Znak sprawy: GK.7021.9.6.2026

Postępowanie prowadzone jest na podstawie art. 2 ust. 1 pkt 1 ustawy z dnia 11 września 2019r. Prawo zamówień publicznych, Dz. U. z 2021r., poz. 1129 z późn. zm. (Pzp). Wartość szacunkowa przedmiotu zamówienia znajduje się poniżej kwoty 170.000 złotych netto. pn.: „Dostawa wraz z montażem opraw oświetleniowych na terenie miasta Pruszcz Gdański – część 8”.

**INFORMACJA DLA WYKONAWCÓW NR 1
- wnioski (zapytania o wyjaśnienie treści SWZ),
- wyjaśnienia treści SWZ
- zmiana treści SWZ**

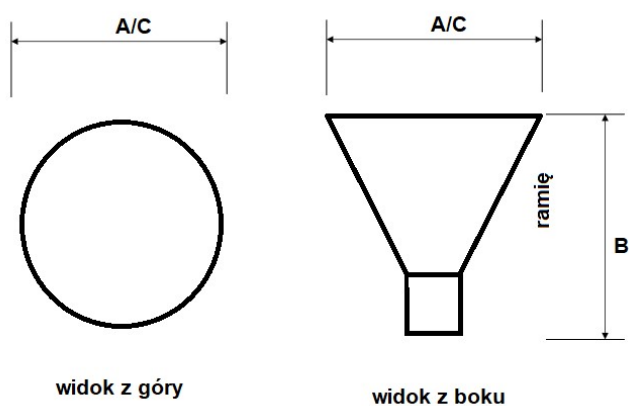
- wnosimy o odstąpienie od wymaganych wymiarów oprawy, aby na placu przy ulicy Słonecznej zastosować oprawy spójne pod względem wyglądu do już tam Zainstalowanych

Zamawiający nie wyraża zgody na zmianę zapisów Specyfikacji technicznej (dla placu zabaw przy ul. Słonecznej w Pruszczu Gdańskim). Należy stosować oprawy zgodnie z Opiszem przedmiotu zamówienia:

Wymagany kształt oprawy parkowej - odwrócony trójkąt.

- a. Wysokość całej oprawy B: od 500 – 650 mm;
- b. Średnica górnej powierzchni oprawy „daszek” A/C: od 400 – 650 mm.
- c. Dopuszcza się od 1-ego do 3-ch ramion podtrzymujących górną część oprawy „daszku”.
